**Европейская экономическая комиссия****Комитет по внутреннему транспорту****Глобальный форум по безопасности дорожного движения****Восемьдесят восьмая сессия**

**Конвенция о дорожных знаках и сигналах (1968 года)****Предложения по поправкам к Конвенции о дорожных  
знаках и сигналах 1968 года****Пересмотр****Представлено Литвой и Люксембургом**

2. Настоящий документ представляет собой пересмотренный вариант документа ECE/TRANS/WP.1/2023/2, в котором отражены решения WP.1, указанные в пункте 32 документа ECE/TRANS/WP.1/185 (дополнительный текст, подлежащий включению в положения, касающиеся знаков D-04.2, D-04.4, D-04.6, D-05.2 и D-05.4).

7. Неровная дорога**НЕРОВНАЯ ДОРОГА**

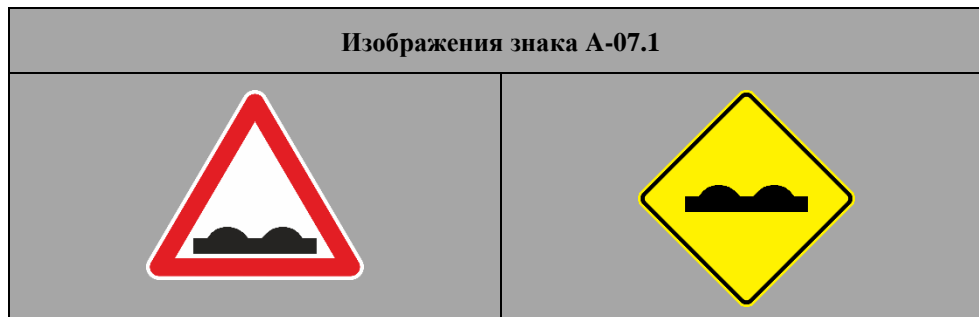
**Знак А-07.1 предупреждает о приближении к выбоинам, горбатым мостам или буграм либо к местам, где проезжая часть дороги находится в плохом состоянии.**

**ИСКУССТВЕННЫЕ НЕРОВНОСТИ ДЛЯ ОГРАНИЧЕНИЯ СКОРОСТИ**

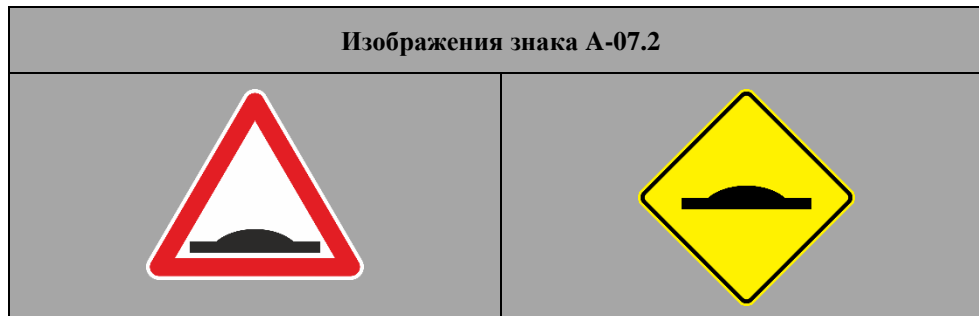
**Знак А-07.2 предупреждает о приближении к искусственным неровностям для ограничения скорости.**

**ВЫБОИНА**

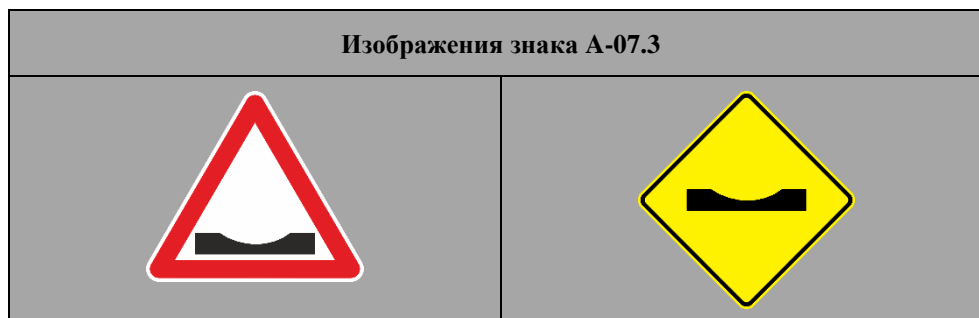
**Знак А-07.3 предупреждает о приближении к выбоине.**

**АВТОЗАПРАВОЧНАЯ СТАНЦИЯ**

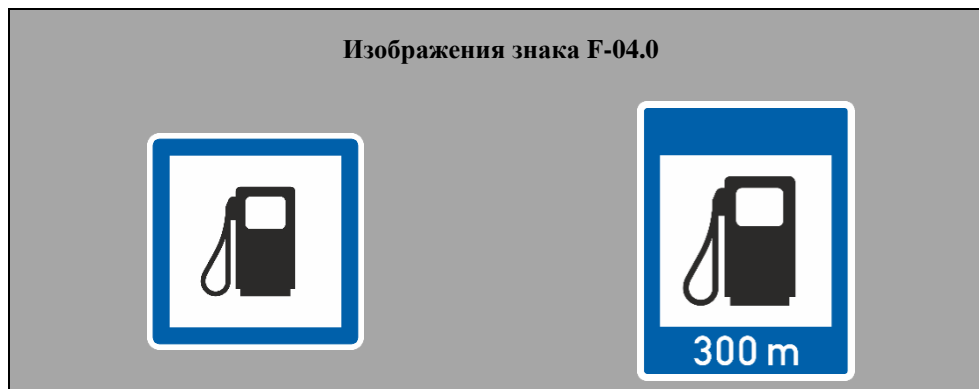
Знак ~~F, 4~~ **F-04.0** «~~АВТОЗАПРАВОЧНАЯ СТАНЦИЯ~~» указывает местонахождение автозаправочной станции.

**ЛАГЕРЬ АВТОТУРИСТОВ (КЕМПИНГ)**

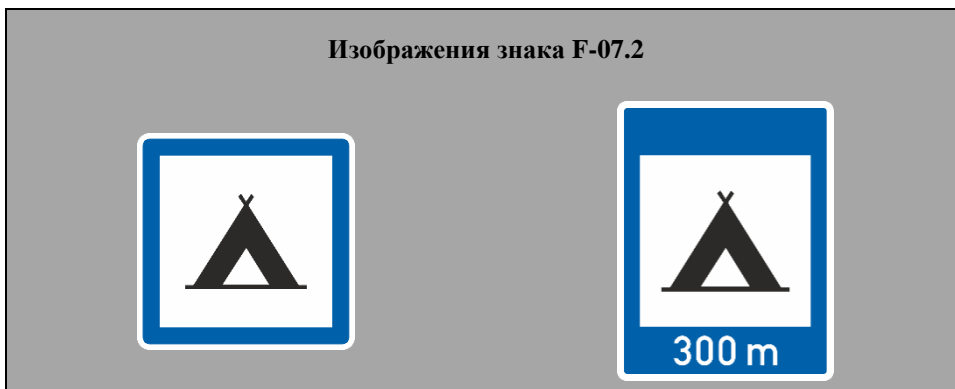
Знак ~~F, 10~~ **F-07.2** «~~ЛАГЕРЬ АВТОТУРИСТОВ (КЕМПИНГ)~~» указывает местонахождение лагеря автотуристов (кемпинга).

**МЕСТО СТОЯНКИ ПРИЦЕПОВ ДЛЯ КЕМПИНА**

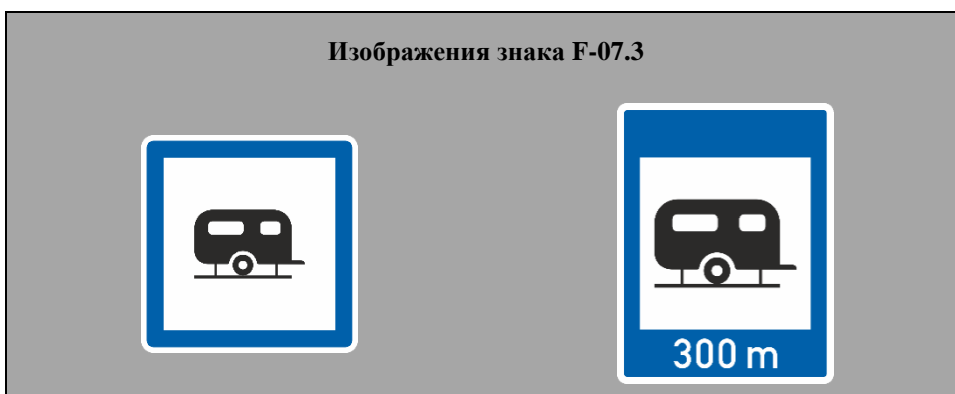
Знак ~~F, 11~~ **F-07.3** «~~МЕСТО СТОЯНКИ ПРИЦЕПОВ ДЛЯ КЕМПИНА~~» указывает местонахождение стоянки прицепов для кемпинга.

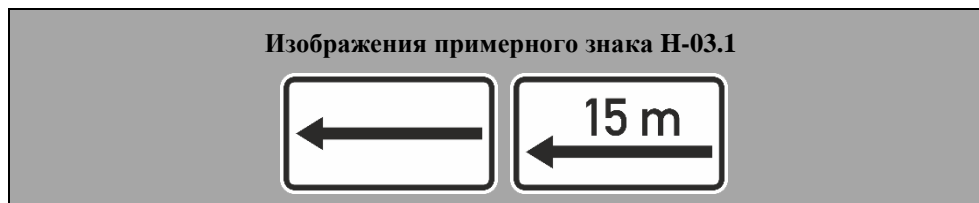
б) ~~Дополнительная~~ табличка **Н-2 Н-02.0** указывает длину опасного участка или зоны, ~~в которой к которым~~ применяется предписание.

е) ~~Дополнительные таблички помещаются под знаками. Однако~~ Информация о расстоянии на дополнительных табличках **Н-01.0** и **Н-02.0** может помещаться вместо этого в нижней части знака в случае предупреждающих знаков второго образца (квадрат, одна из диагоналей которого проходит вертикально) **Аб**, и в других местах, если это допустимо ~~предусмотренные для дополнительных табличек~~ обозначения могут также помещаться в нижней части знака.
